DLiZSZP.261.5.2023

Warszawa, dnia 26 kwietnia 2023 r.

Dotyczy: postępowania prowadzonego w trybie przetargu nieograniczonego na zadanie pod nazwą: „Przebudowa Domu Studenckiego Politechniki Warszawskiej „Pineska” w Warszawie przy ul. Uniwersyteckiej 5”, numer referencyjny: ZP.RB.DS.3.2023.

1 . Bateria jednouchwytowa umywalkowa

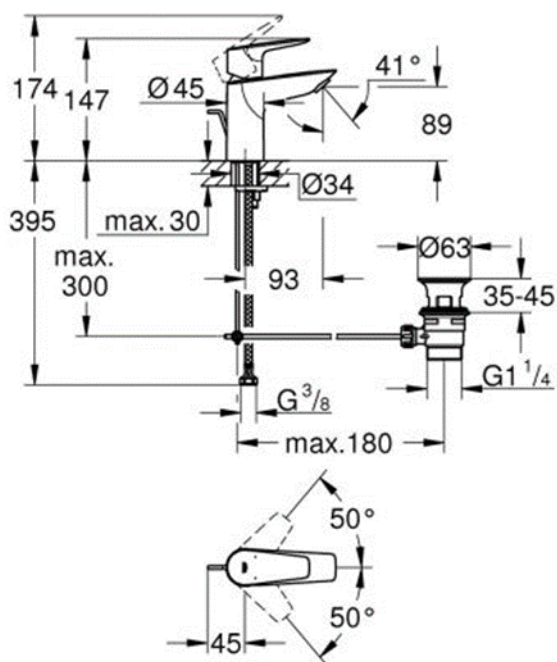
Prosimy o podanie przykładowych- referencyjnych typów i producentów baterii umywalkowych, zlewozmywakowych, prysznicowych i pisuarowych, przycisków WC jakie można przyjąć do oferty.

Bateria stojąca jednouchwytowa

- bateria jednouchwytowa
- rozmiar: S
- montaż: jednootworowy
- metalowa dźwignia
- głowica ceramiczna 28 mm
- z ogranicznikiem temperatury
- osobne kanały wodne - brak kontaktu wody z ołowiem i niklem
- perlator: 5,7 l/min
- system szybkiego montażu
- zestaw odpływowy z drążkiem pociąganim
- giętkie węże przyłączeniowe
- wykończenie chromowane
